仕様変更

BQ-2026-09

ケーブルファスナー マジックタイプ
の仕様変更 (BP53-M)

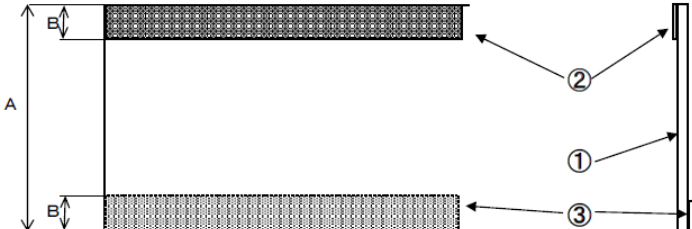
ケーブルファスナーマジックタイプの仕様を変更します。

変更前		変更後	
品名記号	呼び径 ※1	A (mm)	B (mm)	A (mm)	B (mm)
BP53-20M	Φ20	80	12	82	16
BP53-25M	Φ25	96	16	99	16
BP53-30M	Φ30	112	16	115	16
BP53-40M	Φ40	143	16	146	16
構造	 ① シート部 ② マジックテープ オス ③ マジックテープ メス				
材質	ポリエステルクロス入り難燃性軟質塩化ビニールシート				
梱包仕様 (イメージ)	製品おりたたみ 		ボビン巻き ※2

※1. 結束できる配線の太さ（呼び径）の仕様に変更はありません。

※2. 合わせてラベルデザインが変更となりますが、記載内容に変更はありません。

2026年9月上旬より順次
